Avis délibéré
de la Mission régionale d'autorité environnementale
Provence-Alpes-Côte d'Azur

sur le projet de parc solaire de l'ancienne carrière des Cros, à
Bédoin et Crillon-le-Brave (84)

N° MRAe
2024APPACA62/3811

Figure 2 : plan de masse du projet. Source : étude d'impact.

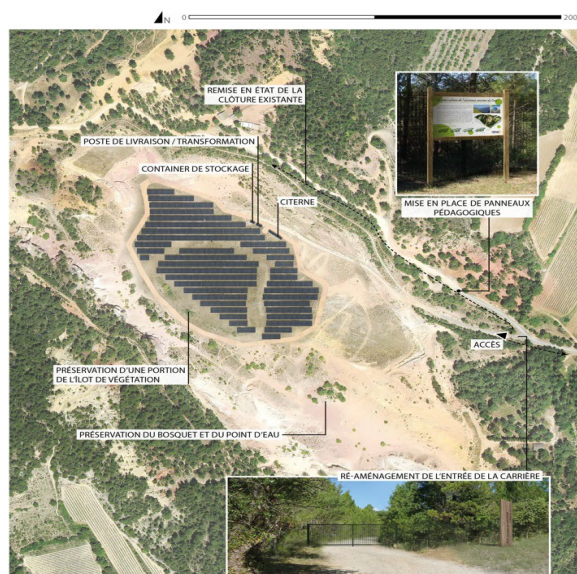
² L'étude d'impact indique que la hauteur maximum des tables sera de 2,55 m alors que le détail des structures (document PC-03.4 du permis de construire) mentionne une hauteur de 2,90 m. Il convient de lever cette incohérence.
